図書番号 KK7-073\_改0  
提出年月日 2020年8月7日  
東京電力ホールディングス株式会社

## 工事計画に関するヒアリングにおける事前確認について（原子炉格納施設）

○対象資料名：【格納施設】主要設備リスト（担当：CV、CVスプレイ、CV代替スプレイ、下部注水、代替循環冷却、高圧代替注水、低圧代替注水）

表 1 各系統で使用する RHR-A, B, C 系

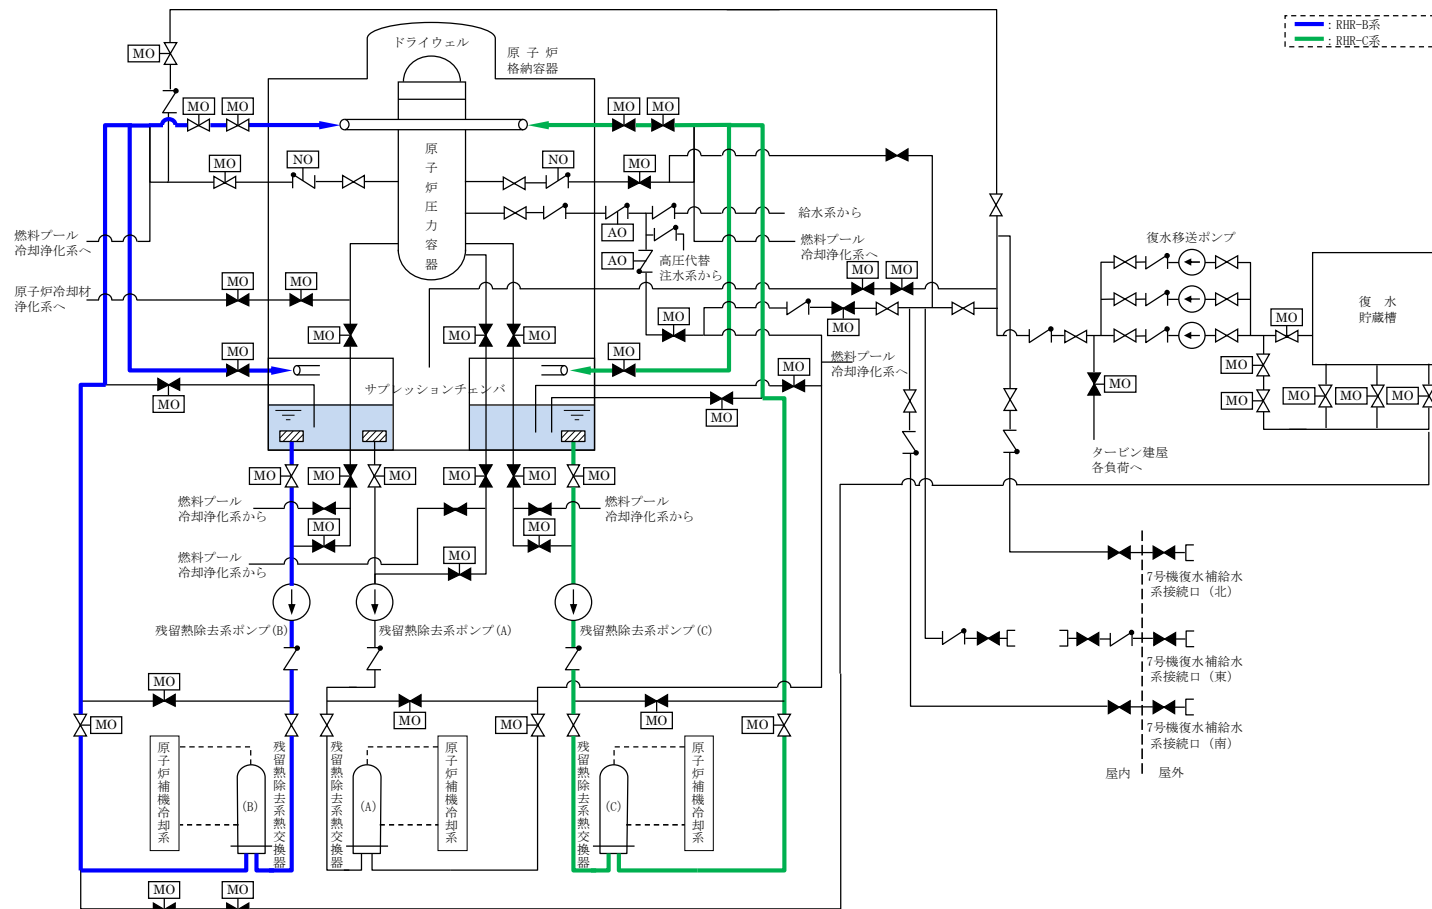
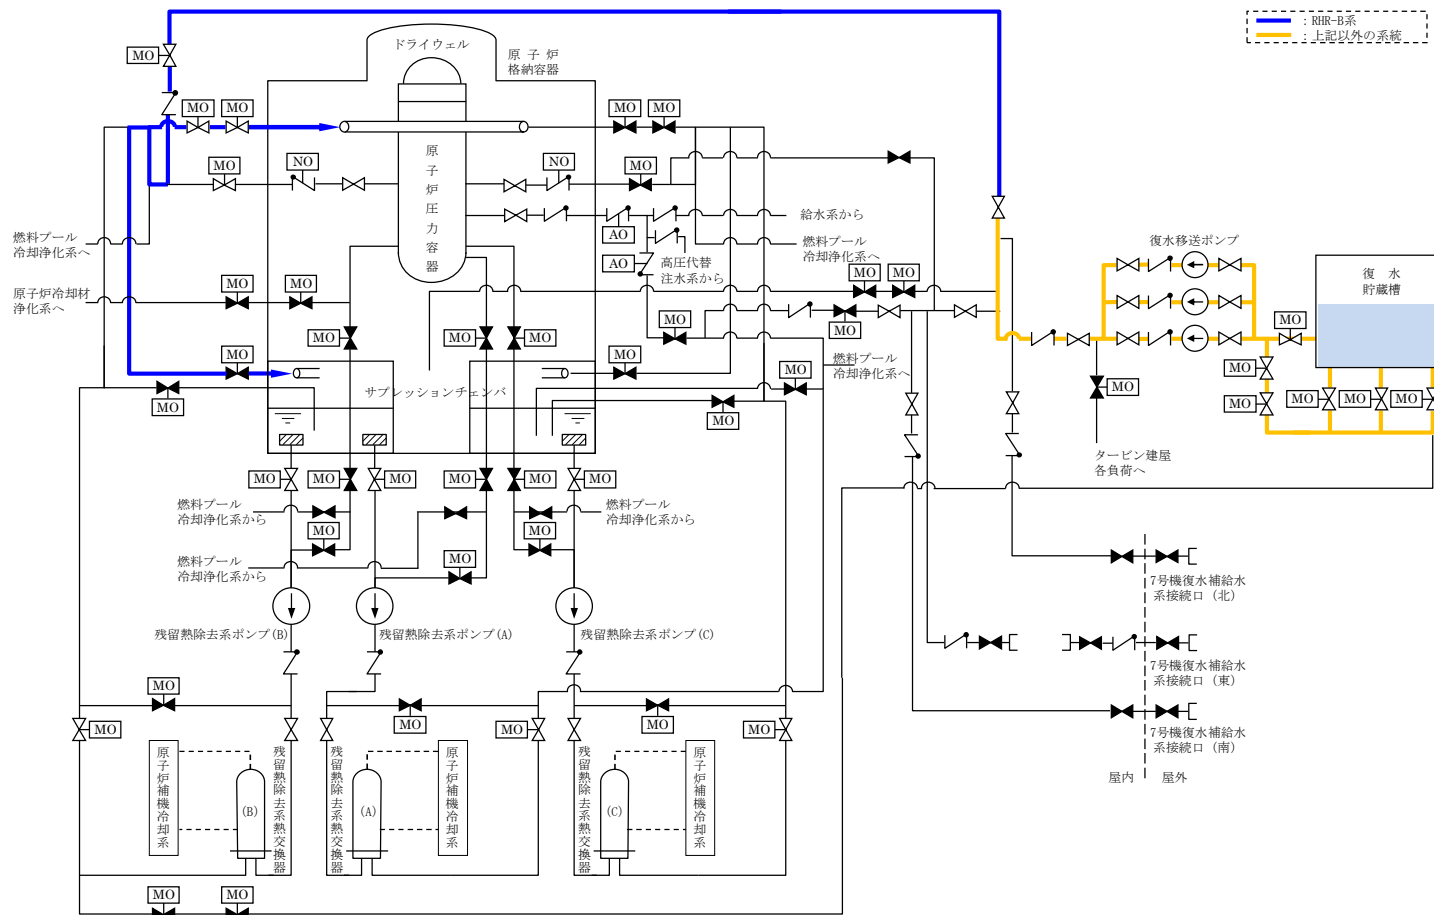
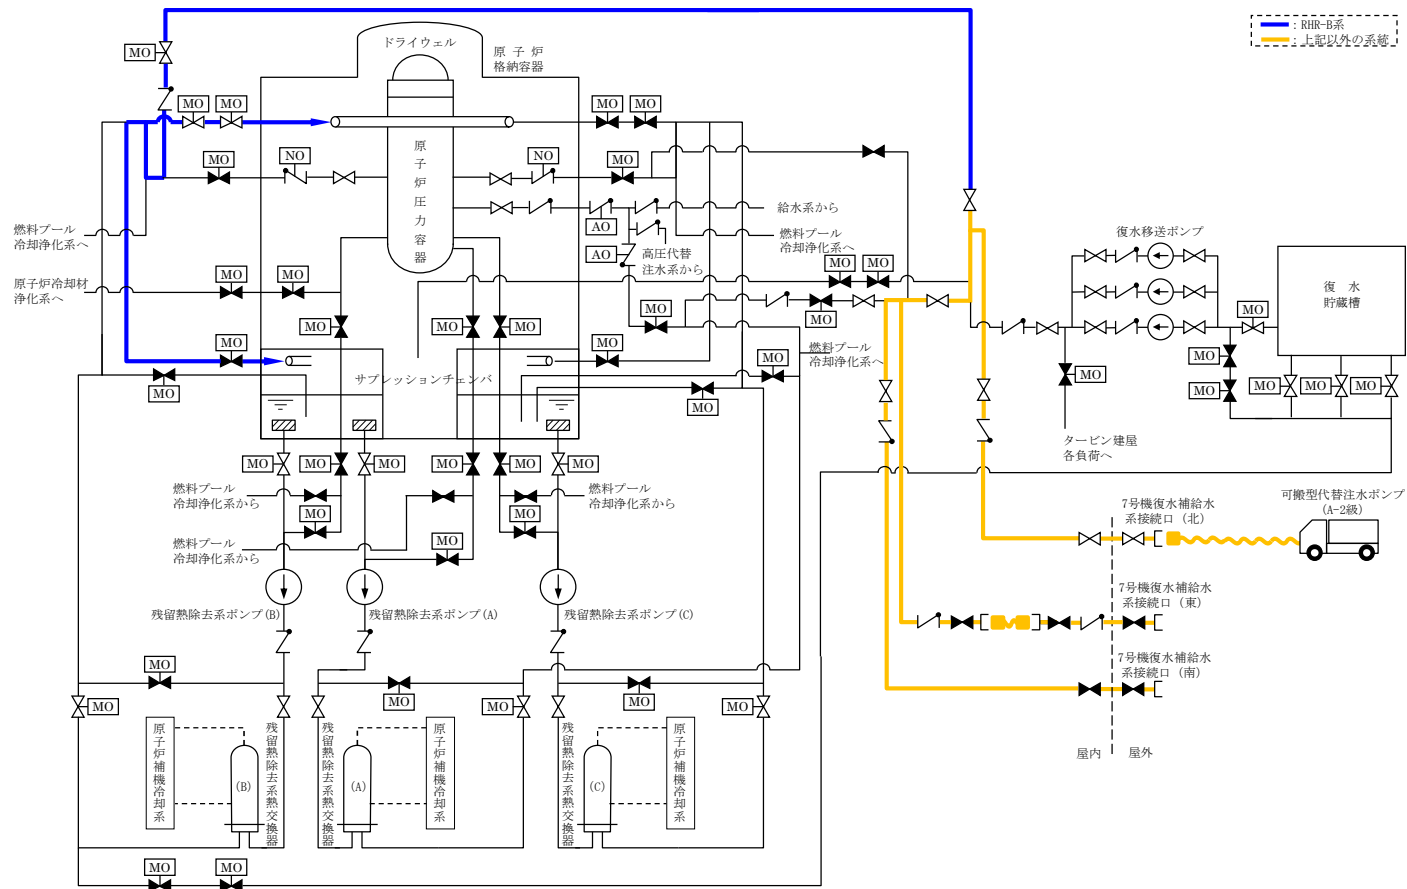
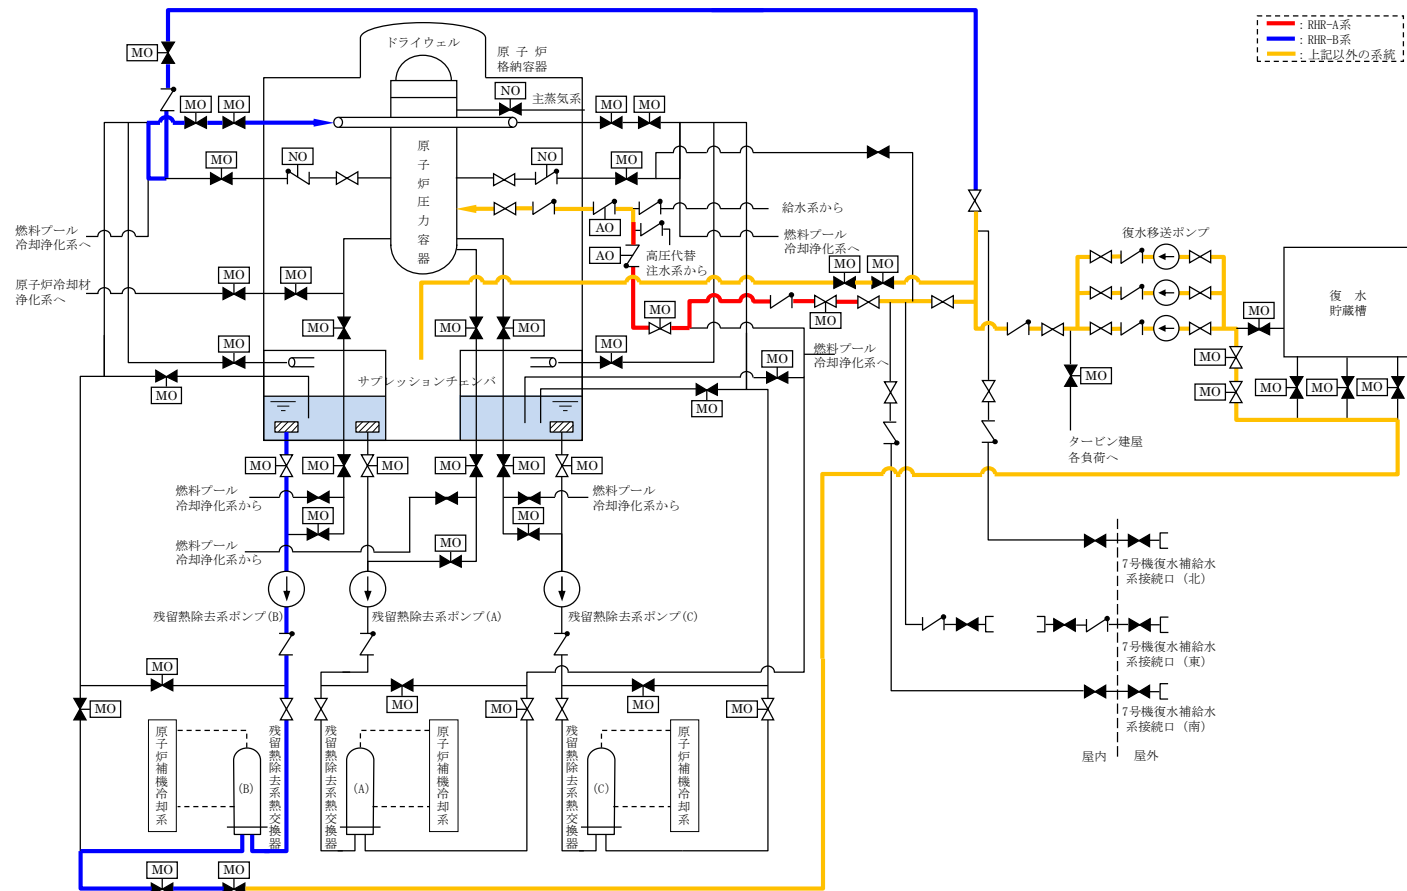
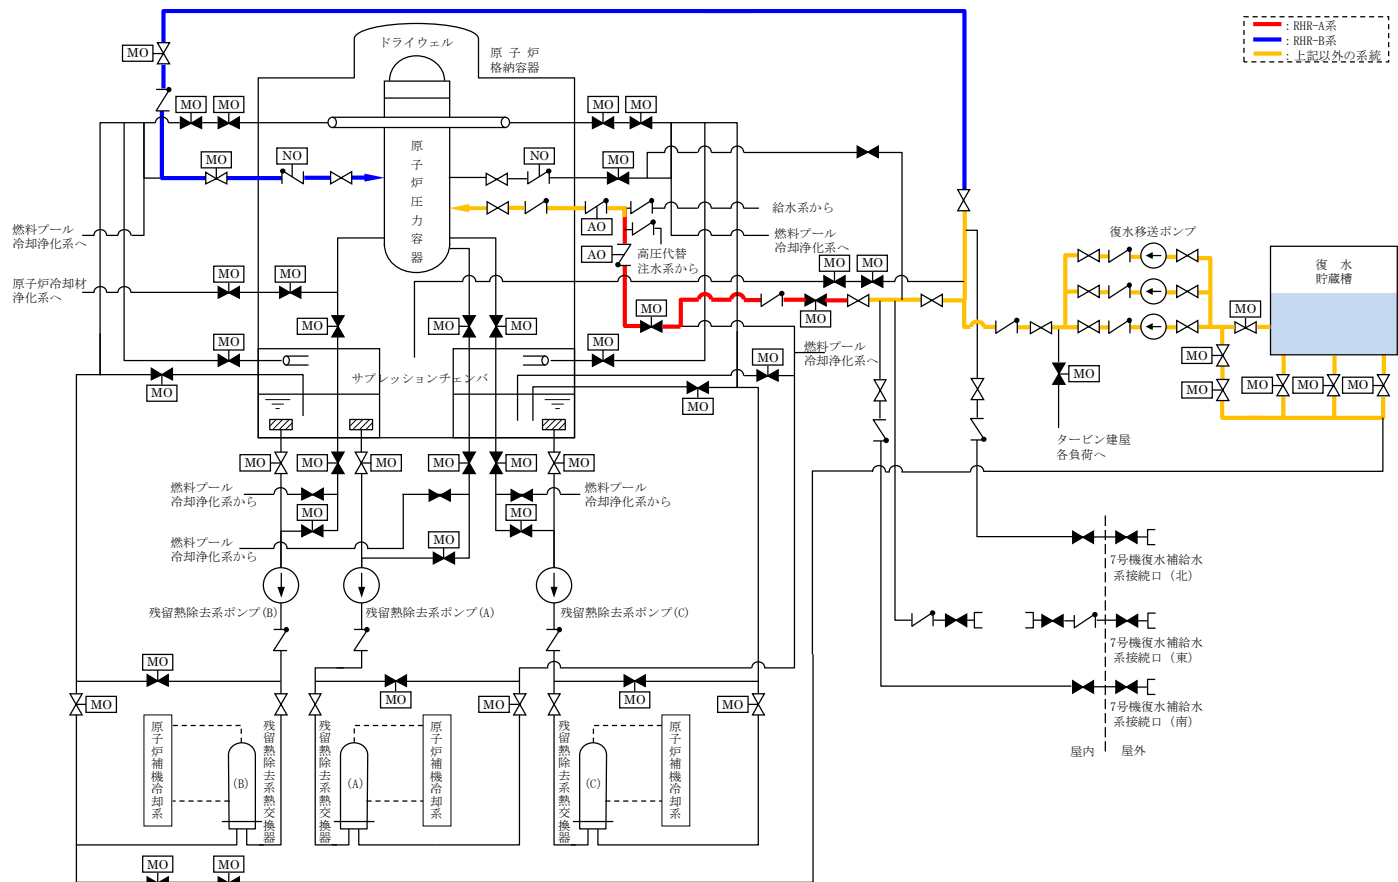
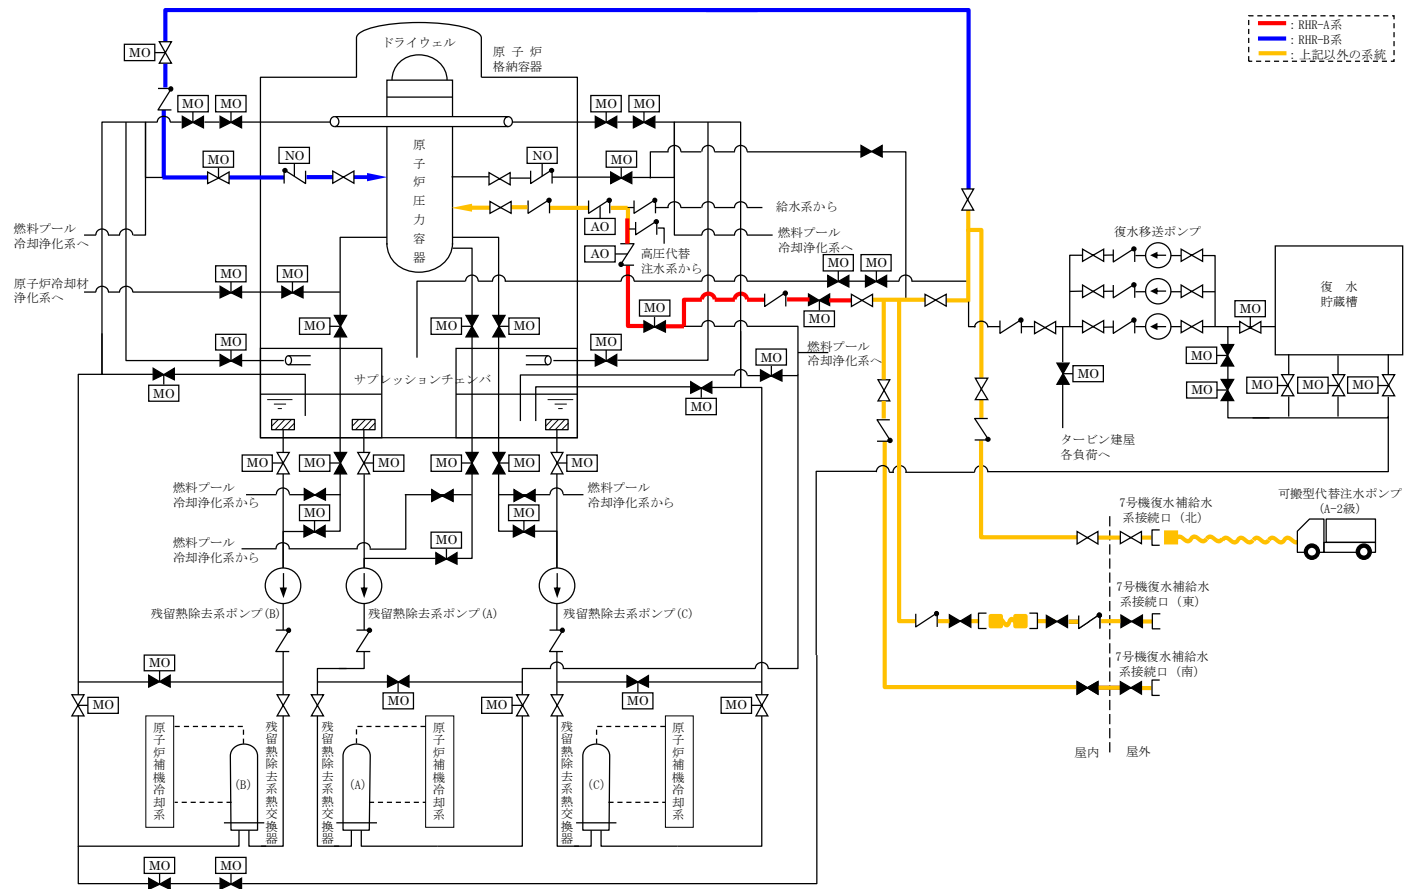
| 該当ページ  | 確認内容   |
|--|--|
| <p>1) 格納施設全体<br/>7-4-52</p>                        | <p>注記*の記載で、CVスプレイ系、CV代替スプレイ系、代替循環冷却系、低圧代替注水系等において、使用系統により、ABC系が異なることから、使用時、どの系統（RHR-A, B, C系）を用いるのか系統図（ポンチ絵）、使用条件表（○×）等を作成し、原子炉冷却系統施設、核燃及び貯蔵施設との施設区分の関係も踏まえた上で、常設ポンプ・可搬ポンプの使用パターンを整理し、明確にすること。（可搬型ポンプの水源（防火水槽の吸込揚程）も考慮されていることを明確にすること）<br/>また、最終的に原冷の補足説明資料として提出すること。</p> <p>《回答》</p> <ul style="list-style-type: none"> <li>各系統のRHR-A, B, C系の使い分けについて、添付資料(1)のとおり整理します。また、系統概略について添付資料(2)に示します。なお、核燃料物質の取扱施設及び貯蔵施設においては、RHR系を使用しないことから系統の使い分けはありません。</li> <li>また、水源によってABC系の使い分けが変わることはありません。</li> <li>なお、可搬型代替注水ポンプ（A-2級）が、防火水槽を水源とした場合でも必要な吸込水頭を確保していることについては「非常用炉心冷却設備その他原子炉注水設備のポンプの有効吸込水頭に関する説明書」に記載しております。</li> </ul> |

| 名称             | 配管貫通部構造図(その2) |

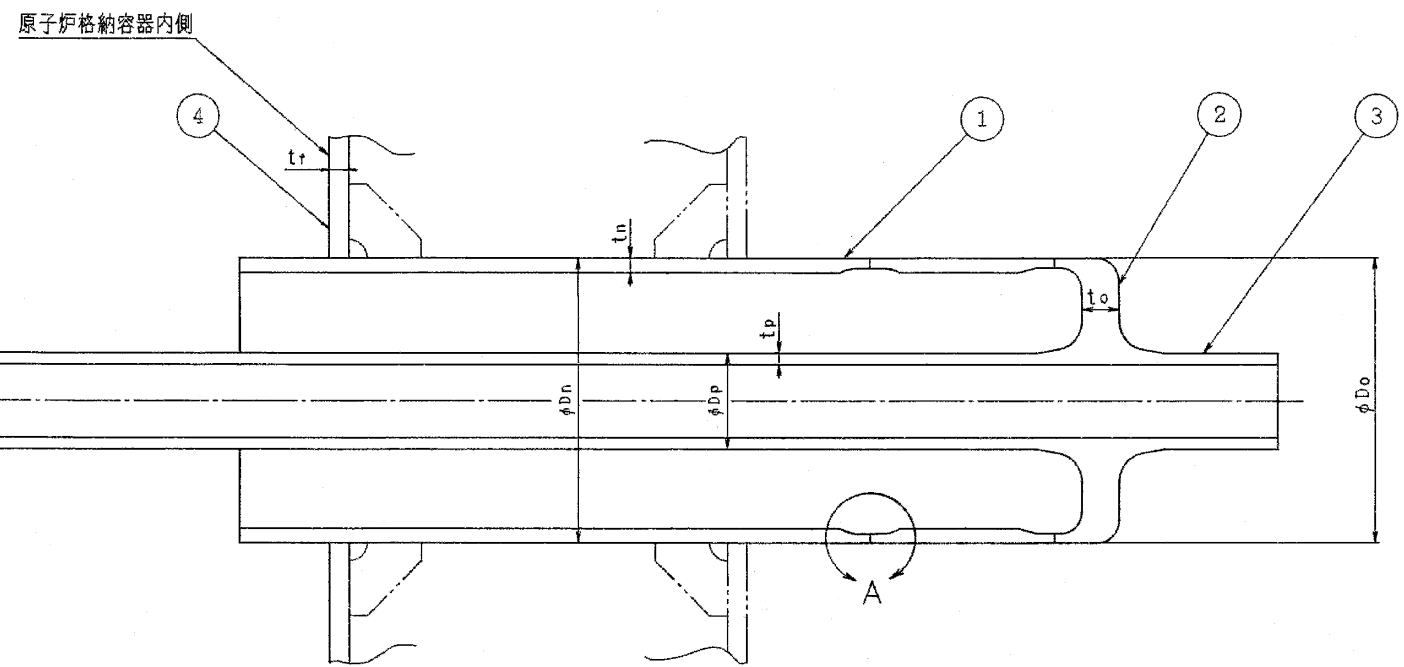
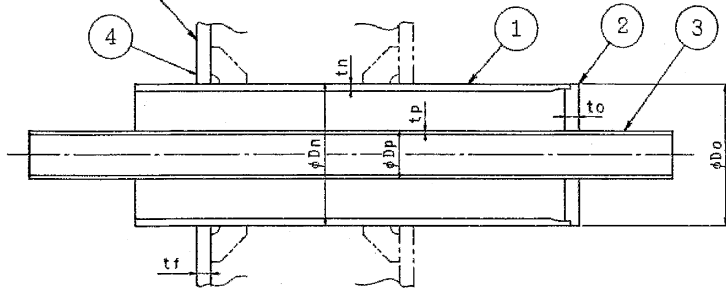
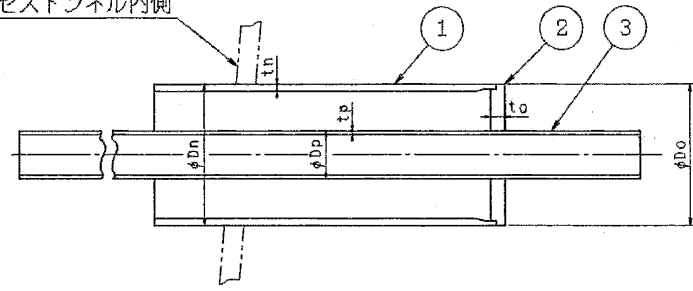
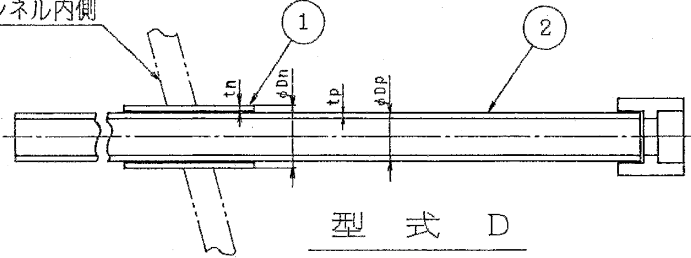
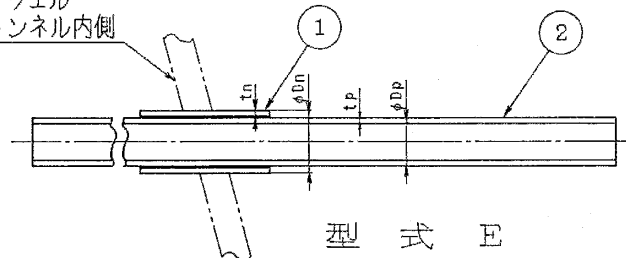
| 該当ページ     | 確認内容  |
|-----------|---|
| 2) 7-1-12 | <p>配管貫通部で（b）の二重管型、の構造図あるでしょうか。（第8-1-2-2図は、（a）直結型の構造図しかない）、計装用と合わせて、構造の違いは何かご教示下さい。</p> <p>《回答》</p> <ul style="list-style-type: none"> <li>・二重管型の構造図については、既工認から変更はありませんので構造図は既工認からの呼び込みとなっております。なお、添付資料（3）に既工事計画書の貫通部構造図を添付します。</li> </ul>   |
